REF: CONCORRÊNCIA 01/2022 SEMASA

OBJETO: CONTRATAÇÃO DE EMPRESA DE ENGENHARIA ESPECIALIZADA PARA ELABORAÇÃO DE PROJETO EXECUTIVO, FORNECIMENTO E IMPLANTAÇÃO DE TRÊS (TRÊS) RESERVATÓRIOS METÁLICOS COM CAPACIDADE DE 2.000M³, COM TETO SEMI PLANO PARA ARMAZENAMENTO DE ÁGUA TRATADA, NO MUNICÍPIO DE LAGES SC.

PEDIDO DE ESCLARECIMENTOS

Nº projeto
01/03

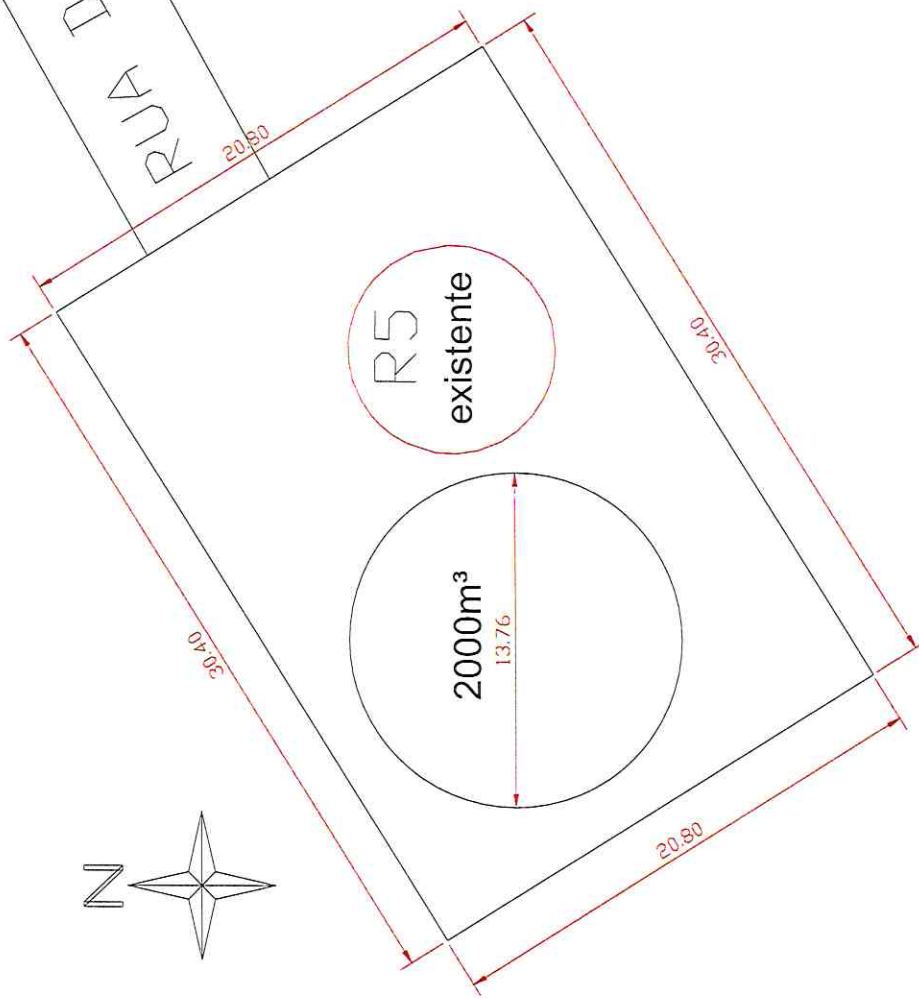
1. Solicitamos que disponibilizem os projetos básicos dos reservatórios em formato legível, informando a posição e especificação dos bocais que deverão ser conectados na parede da estrutura.

5. Solicitamos que informem os endereços de implantação dos reservatórios vinculados com suas dimensões dos reservatórios que serão instalados nos locais. (EX: R5 – Ø30,00m)

1- Será encaminhado projeto básico em formato legível. O posicionamento dos bocais será definido após a definição conjunta da SEMASA e da contratada com relação a melhor locação de cada reservatório em seu respectivo terreno. Com relação aos bocais, conforme descrito no item “6. ESPECIFICAÇÕES TÉCNICAS, MATERIAIS, PROCESSOS E NORMAS TÉCNICAS DE FABRICAÇÃO” o bocal de entrada deverá possuir DN 200 mm, o de saída DN 300 mm e o extravasor DN 300 mm.

- 4- Sim o entendimento está correto.
- 5- Conforme descrito no item "3. LOCAL DAS OBRAS" o endereço de implantação de cada reservatório é:
R 5- Rua - das Torres, S/N, Bairro Cidade Alta, município de Lages, SC.
R15 - Rua - Israel, Bairro Vila Mariza, S/N, município de Lages, SC.
R 20- rua: Otília Fernandes Araújo, Bairro Vila Maria. Quadra: XXVIII lote: 17/18, município de Lages, SC.
Para todos os reservatórios deverá ser adotado diâmetro interno máximo de 14m.
